**ASUNTO: ALEGACIONES PROPUESTA DE PROYECTO DE PLAN
HIDROLÓGICO 2022-2027.
CICLO 2022-2027**

A LA CONFEDERACIÓN HIDROGRÁFICA DEL SEGURA

Figura 3-13. Plano de calados para la Rambla de El Albuñón y la Rambla de Miranda. SNCZI

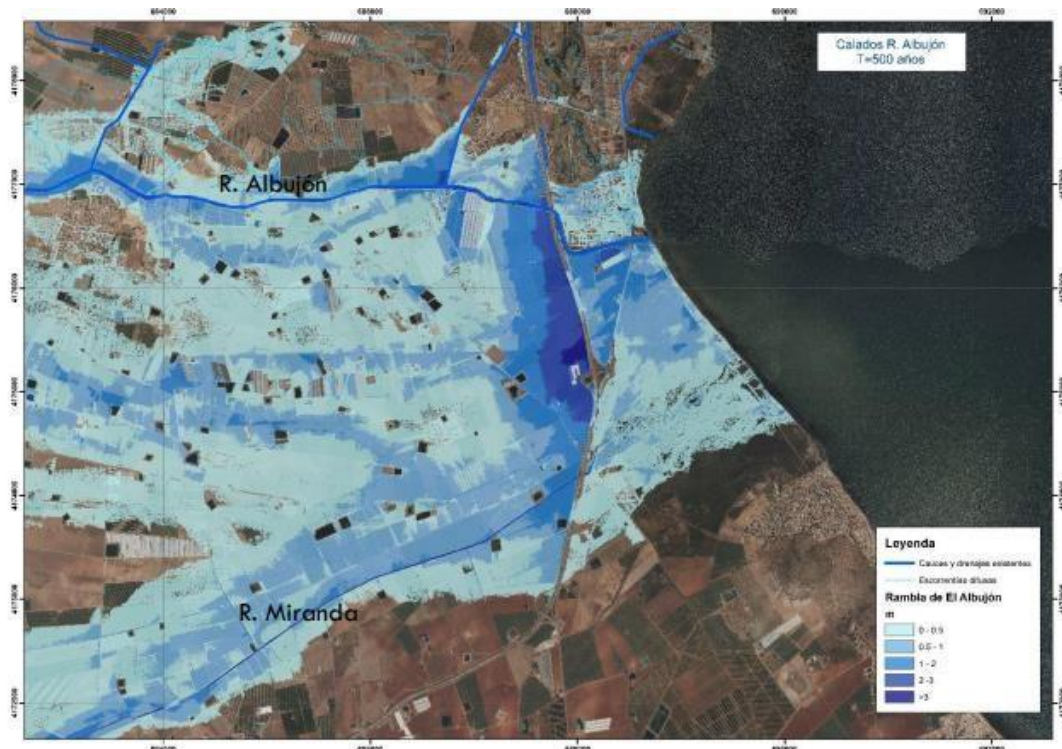
Como puede verse en la imagen anterior, se observa claramente el efecto de retención que genera el talud de la autopista AP7 sobre el flujo desbordado de la Rambla de El Albuñón y la Rambla de Miranda (más al sur). Este efecto de almacenamiento en la zona donde desagua el D7 alcanza calados superiores a los 2 m para el periodo de retorno de 500 años.

Por lo expuesto anteriormente no se alcanza a entender que, en apariencia, no se llegue a contemplar en ninguno de los casos el aumento de la inundabilidad debido al efecto que genera el talud de la AP-7 sobre las viviendas aguas arriba de ésta.

FIGURA 5. Zonas de flujo preferente de las ramblas de la Maraña y el Albuñón. Lomas de Rame no tiene afección de la rambla de la Maraña y apenas de la del Albuñón.

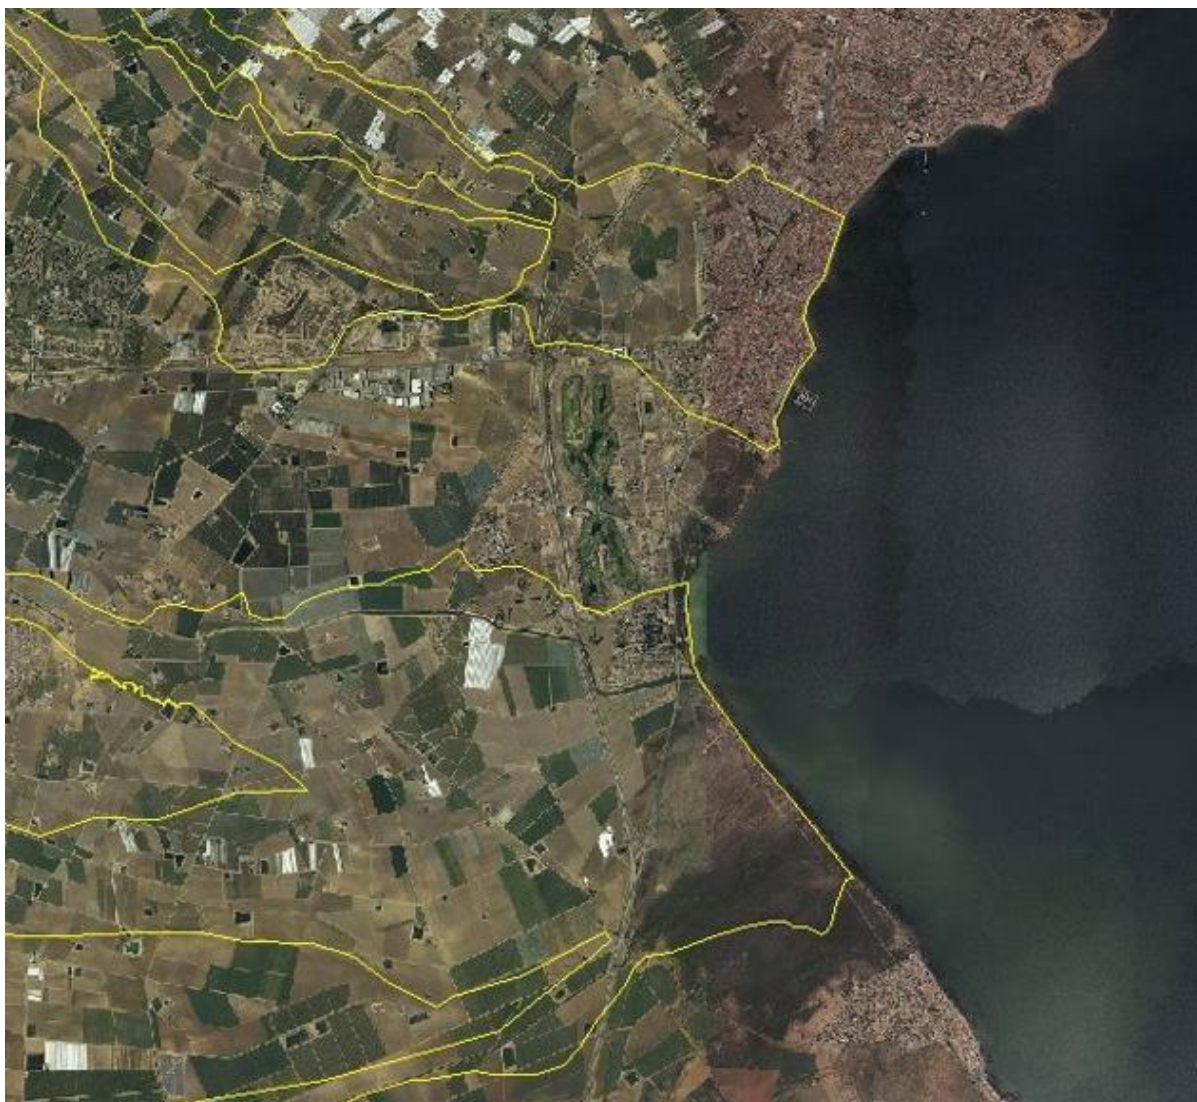
Esto ha hecho que la población de Las Lomas del Rame alarmada por las consecuencias que pudieran derivar de tales actuaciones se movilizen en contra de las mismas.
